AKCINĖ BENDROVĖ „VIA LIETUVA“

DĖL PIRKIMO DOKUMENTŲ PAAIŠKINIMO Nr.8

Akcinė bendrovė „Via Lietuva“ (toliau – perkančioji organizacija) vykdo viešojo pirkimo *KELIO NR. 4730 LAPIAKALNIS–ABROMIŠKĖS–ŽEBERTONYS RUOŽO 0,00 KM IKI 5,830 KM REKONSTRAVIMO STATYBOS DARBŲ ATLIKIMAS* (Pirkimo ID 177742), atliekamo tarptautinio atviro konkurso būdu, procedūras ir teikia pirkimo dokumentų paaiškinimus, atsakydama į tiekėjų klausimus.

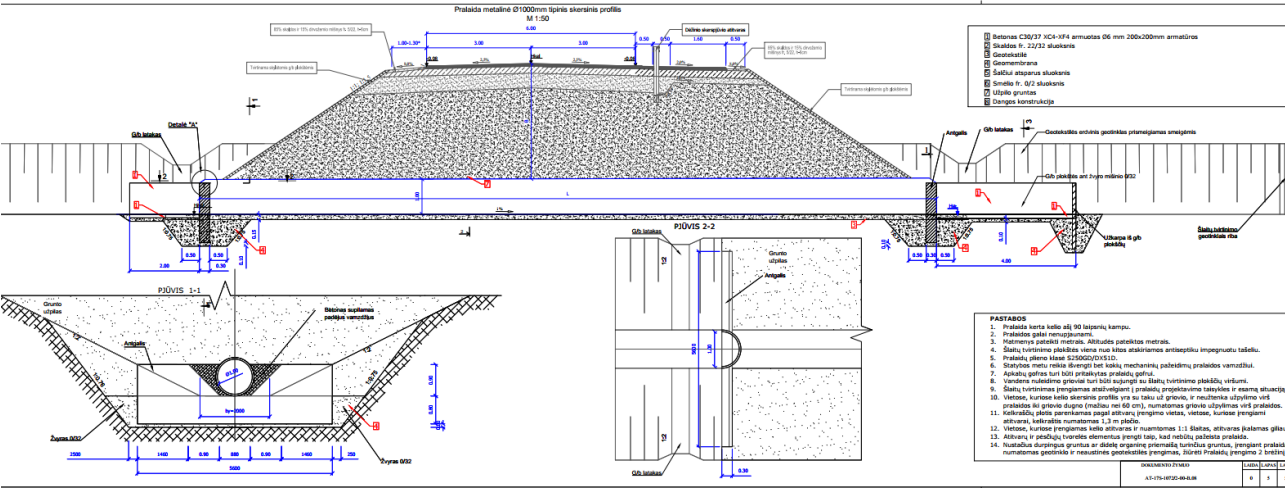
24. Klausimas. Kadangi tik viename brėžinyje vaizduojami antgaliai, kituose brėžiniuose jų nėra ir darbų kiekiai nedetalizuoti, nėra aišku. Ar visoms metalinėms pralaidoms (13 vnt) reikia įrengti G/B antgalius 5,60 m ilgio x 1,70 m aukščio x 0,30 m pločio ?

Atsakymas. Papildyta brėžinio AT-17S-1072/2-00-B.08 pralaidų informacijos lentelė, kurioje nurodoma kur įrengiamas atraminis blokas.

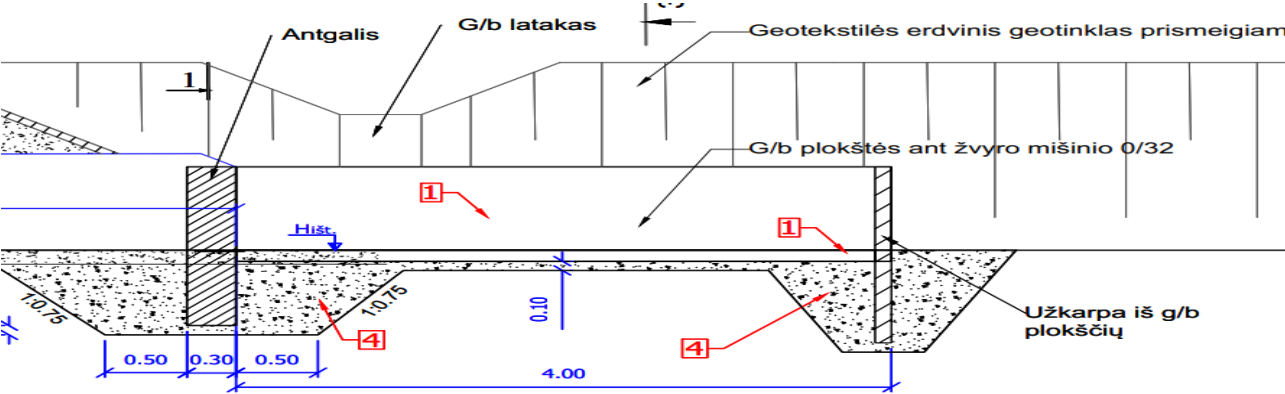
25. Klausimas. Viename pralaidos įrengimo brėžinyje vaizduojama Užkarpa iš g/b plokščių

Ar visoms 13 vnt d1000 metalinėms pralaidoms reikia įrengti šias „Užkarpas“? Prašome pateikti šių „Užkarpų“ matmenis? Ar šios Užkarpos betonuojamos vietoje ar tai yra gaminy?

Atsakymas. Papildytas DKŽ ir brėžinys. Papildomas brėžinys: užkarpos įrengiamos iš ne plonesnių kaip 100 mm storio g/b plokščių, ir įgilinamos ne mažiau kaip 1,0 m. Pastabose nurodoma, kad užkarpa iš g/b plokščių gali būti keičiama į skaldos prizmę.

Pav. 6

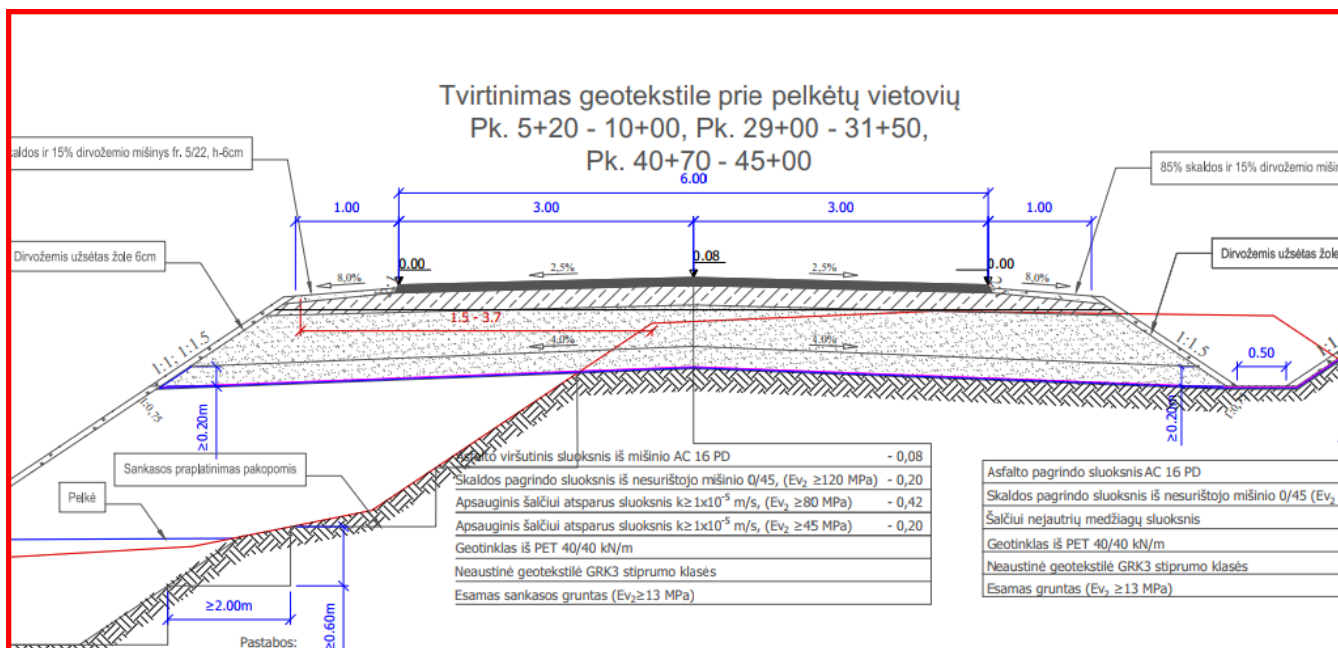
Analizuojant skersinius profilius (Pav. 6 ir Pav. 7) matyti, kad brėžiniuose pateikti atskiri pagrindų įrengimo pasluoksniai (I konstrukcijos variante – 42 cm + 20 cm ir II konstrukcijos variante – 37 cm + 20 cm), o suvestiniame darbų kiekių žiniaraštyje pateikta viena pozicija (Pav. 4 – 3.3 poz ir Pav. 5 – 3.3 poz.).

O tiekėjui laimėjus konkursą ir atliekant fizinius darbus, kaip bus pridudami šių pozicijų darbai techninei priežiūrai ir kaip bus aktuojama už atliktus darbus? Kaip tiekėjui reikia įsivertinti šiuos darbus, kai įrengiami du pasluoksniai, ar kaip vienas pasluoksnis?

Ar neturėtų būti išskirtos šios pozicijos ir suvestiniame darbų kiekių žiniaraštyje pateikiamos kaip du atskiri darbai, nes projekte yra pateiktas „KELIO PAGRINDŲ LAIKOMOSIOS GALIOS PADIDINIMAS“, kur atliekami skaičiavimai ir nurodoma: „Nustatome, kad esant EV2=13,0 MPa, paklojus geotinklą reikia užpilti ir sutankinti 20cm apvalių dalelių apsauginio šalčiui atsparaus mišinio 0/32 sluoksnį, kad būtų pasiektas EV2=45 MPa Reikalavimas“. Kurioje pozicijoje yra įvertinta žemės darbai, kur klojasi geotekstilė GRK3 + geotinklas 40/40 kN/m ir įsirengia 20 cm šalčiui atsparaus smėlio pasluoksnis?

Prašome patikslinti ir patvirtinti, ar šalčiui atsparaus pasluoksnio įrengimas h=20cm. (kur įrengiami geotinklai) turi būti įrengiamas kaip atskiras pasluoksnis nuo kelio konstrukcijos, kad visi tiekėjai vienodai įsivertintų ir neliktų vietos interpretacijoms?

Atsakymas. Reikalingas AŠAS kiekis apskaičiuotas bendrai. Pasluoksnio įrengimą vertinti atskirai. Įrengus 20 cm turi būti pasiektas 45 MPa.

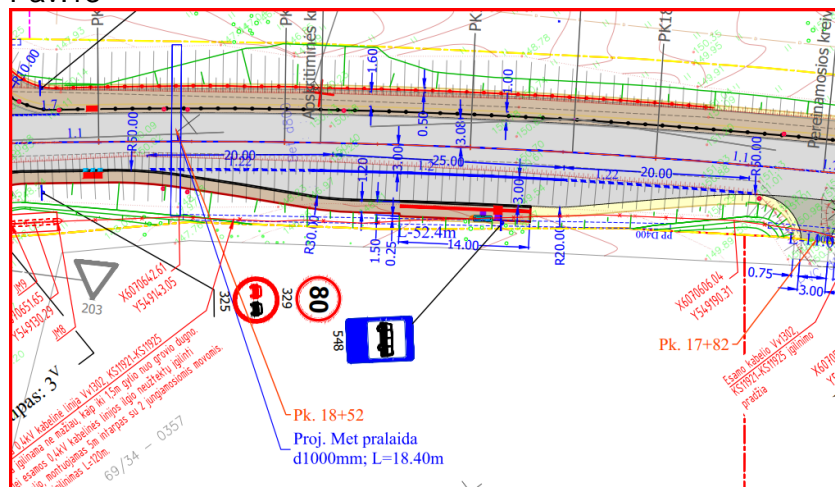
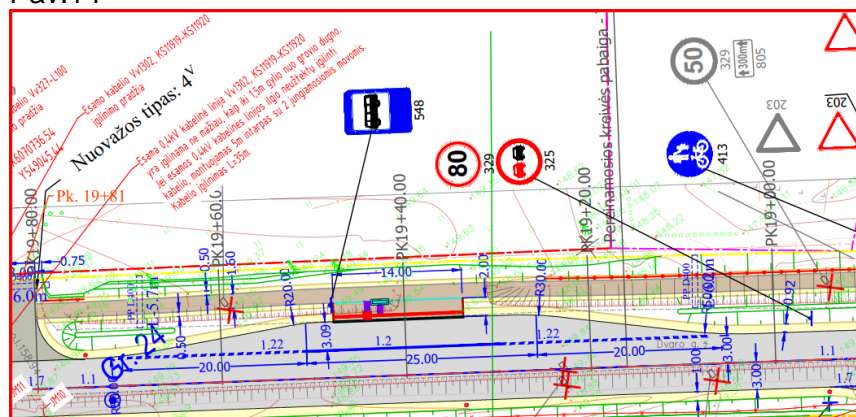
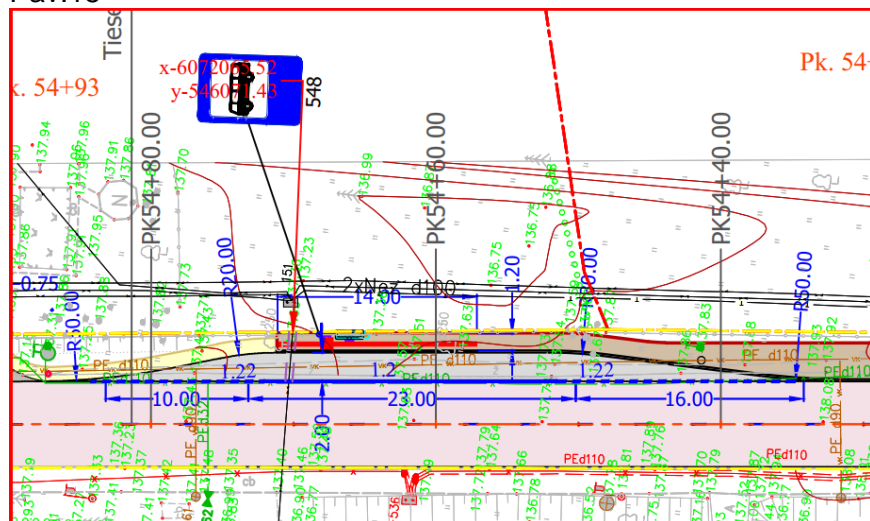
Analizuojant suvestinį inžinerinių tinklų, dangų ir eismo organizavimo planą (Pav. 12; Pav. 13; Pav. 14; Pav. 15), kuriuose pateikti autobusų sustojimų parametrai, perskaičiavus plotus, gaunasi daug didesni kiekiai: A/S_PK1+00 – 123,0 m² + A/S_PK18+20– 135,0 m² + A/S_PK19+40– 135,0 m² + A/S_PK54+60– 108,0 m² = 501,0 m², bet ne 111 m² kurie pateikti suvestiniame darbų kiekių žiniaraštyje. Jei trūksta kiekių pagrindų įrengimui, tai turi trūkti ir žemės darbų kiekių, kvalifikuoto gruntų pagerinimo, geotinklų įrengimo kiekių.

Prašome patikslinti kiekius ir jei reikalinga, pakoreguoti suvestinį darbų kiekių žiniaraštį, kad visi tiekėjai vienodai įsivertintų ir neliktų vietos interpretacijoms?

Atsakymas. Čia vertinamas tako įrengimas prie stotelių ir jų prieigose:

Teikiame patikslintą Excel DKŽ.

Pav. 30

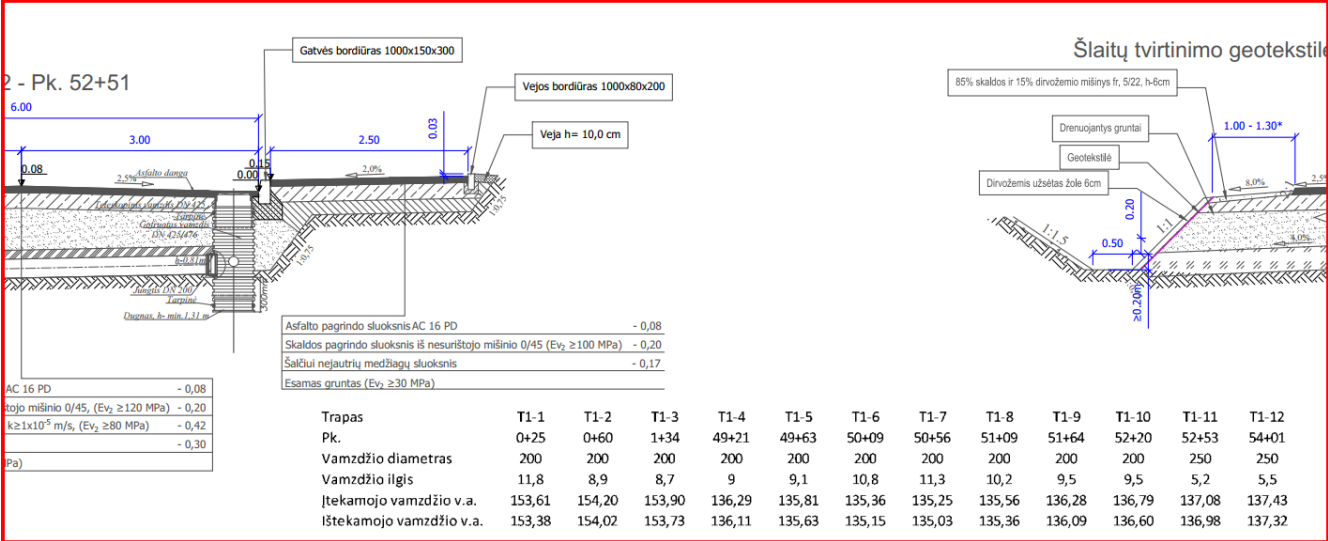
Prašome patikslinti trapų su įrengiamais d200 mm vamzdžiais kiekius ir jei reikalinga, pakoreguoti suvestinį darbų kiekių žiniaraštį, kad visi tiekėjai vienodai įsivertintų ir neliktų vietos interpretacijoms?

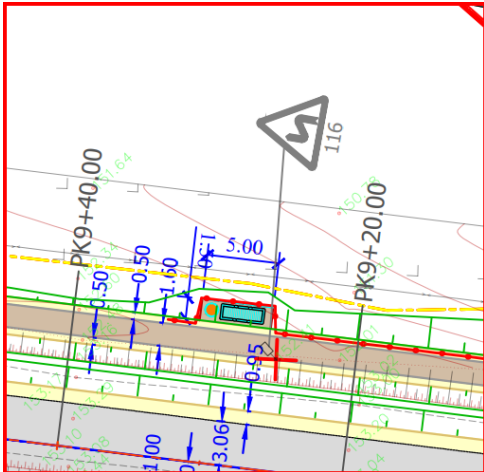
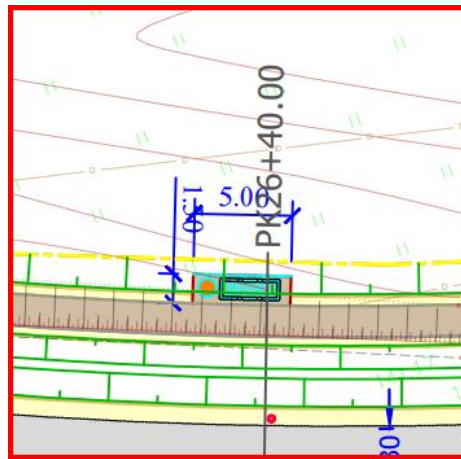
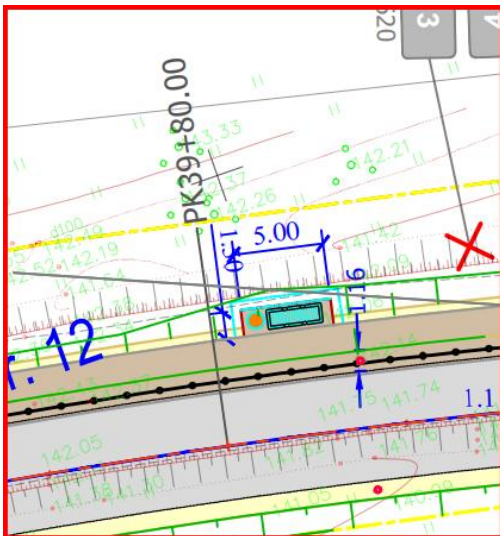
Analizuojant suvestinį inžinerinių tinklų, dangų ir eismo organizavimo planą (Pav. 12; Pav. 13; Pav. 14; Pav. 15), kuriuose pateiktos 4vnt autobusų sustojimų (po 1 vnt šiukšliadėžė ir suoliuką) ir pėsčiųjų take yra dar papildomi 4 vnt šiukšliadėžių ir suoliukų (Pav 32a,b,c,d,). Brėžiniai neatitinka suvestinio kiekių žiniaraščio.

Prašome patikslinti šiukšliadėžių ir suoliukų įrengimo kiekius ir jei reikalinga, pakoreguoti suvestinį darbų kiekių žiniaraštį, kad visi tiekėjai vienodai įsivertintų ir neliktų vietos interpretacijoms?

Pav. 6

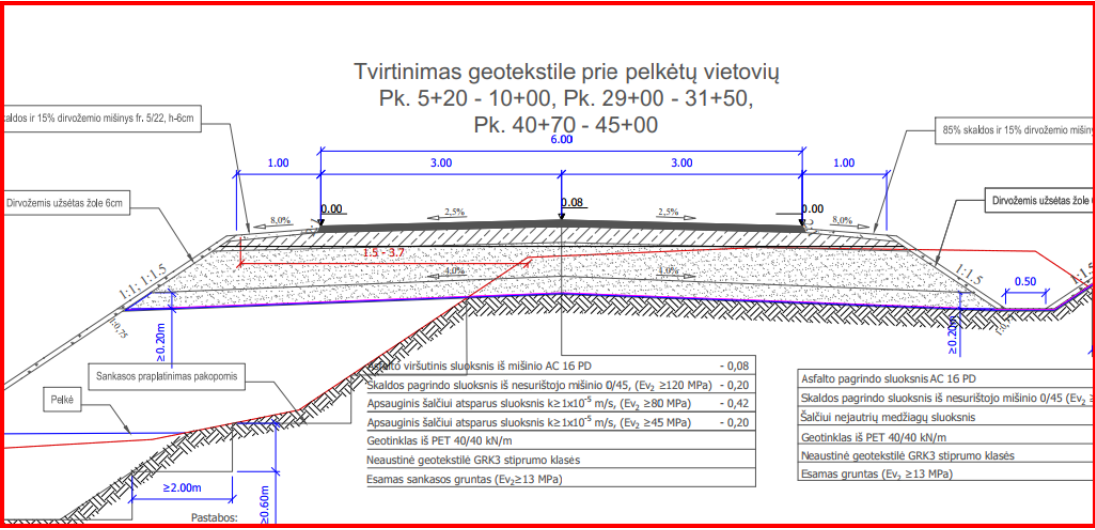
Prašome patikslinti ir patvirtinti, ar šalčiui atsparaus pasluoksnio įrengimas h-20cm. (kur įsirengia 20 cm šalčiui atsparaus smėlio pasluoksnis) turi būti įrengiamas kaip atskiras pasluoksnis nuo kelio konstrukcijos, kad visi tiekėjai vienodai įsivertintų ir neliktų vietos interpretacijoms?

Pav. 12

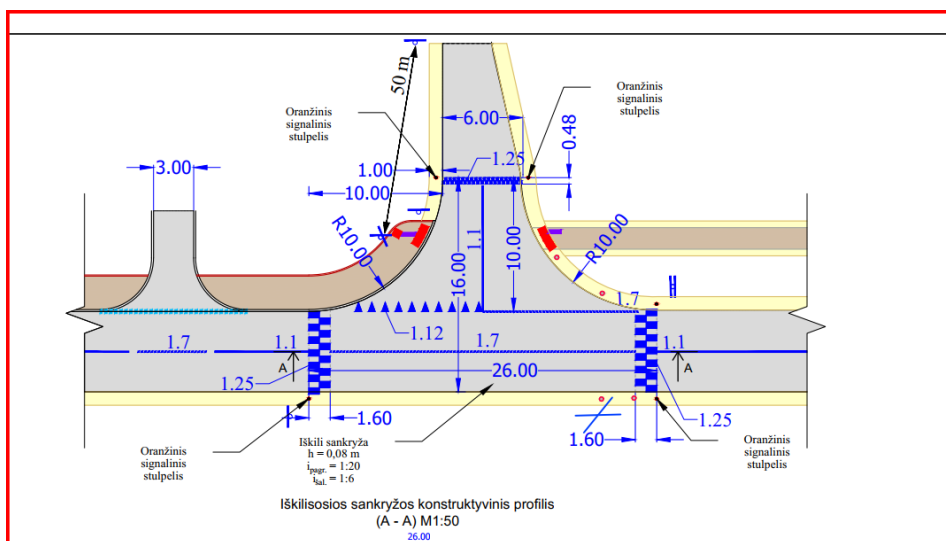
Prašome patikslinti ir nurodyti, ar 4.15 poz „Iškiliosios sankryžos įrengimas“ reikia įsivertinti dangos ženklinių (Pav. 12), kad visi tiekėjai vienodai įsivertintų ir neliktų vietos interpretacijoms?

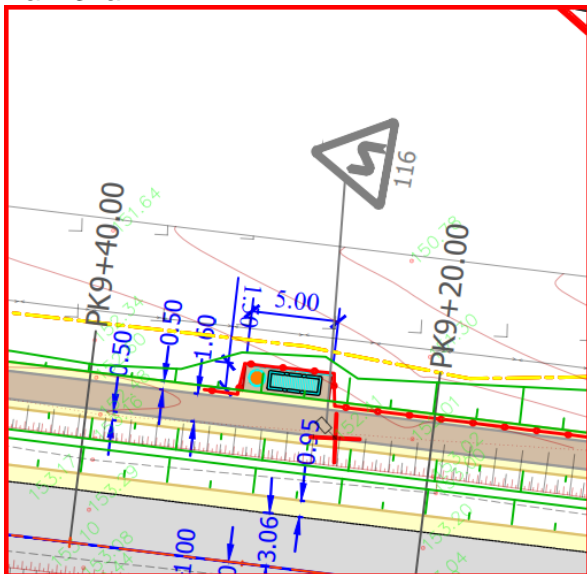
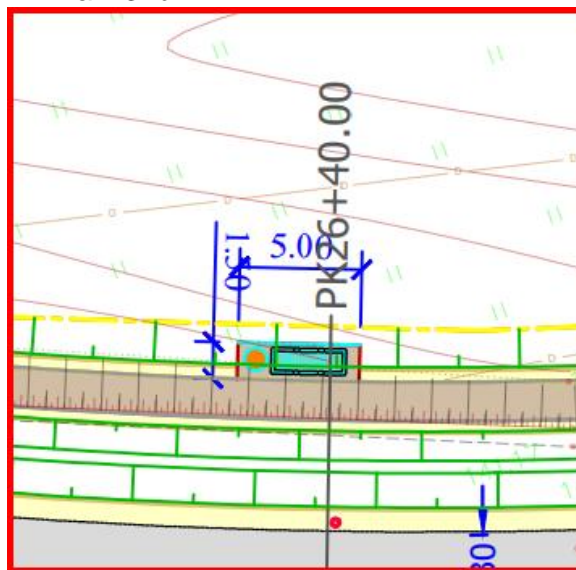
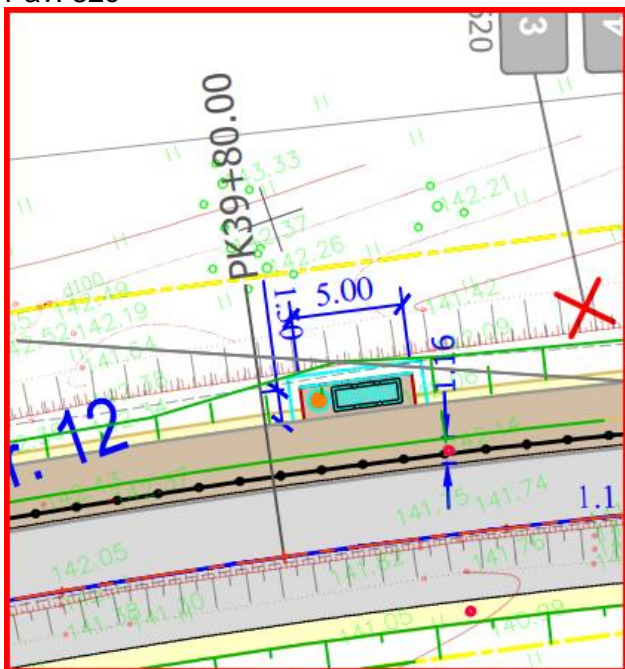
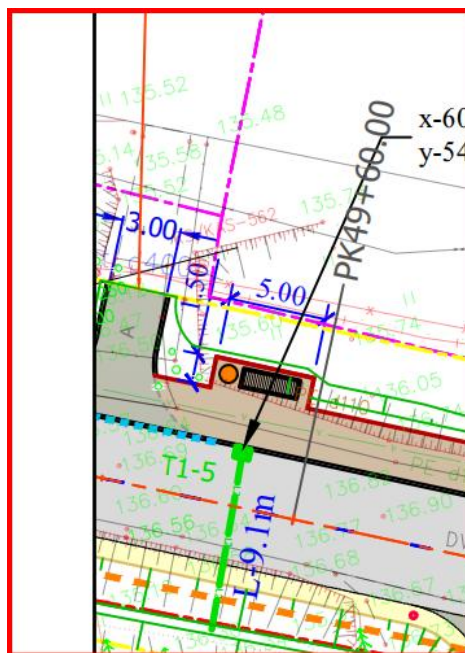
Analizuojant suvestinį inžinerinių tinklų, dangų ir eismo organizavimo planą, kuriuose pateiktos 4vnt autobusų sustojimų (po 1 vnt šiukšliadėžė ir suoliuką) ir pėsčiųjų take yra dar papildomi 4 vnt šiukšliadėžių ir suoliukų (Pav. 32a,b,c,d.). Brėžiniai neatitinka suvestinio kiekių žiniaraščio.

Prašome patikslinti šiukšliadėžių ir suoliukų įrengimo kiekius ir jei reikalinga, pakoreguoti suvestinį darbų kiekių žiniaraštį, kad visi tiekėjai vienodai įsivertintų ir neliktų vietos interpretacijoms?
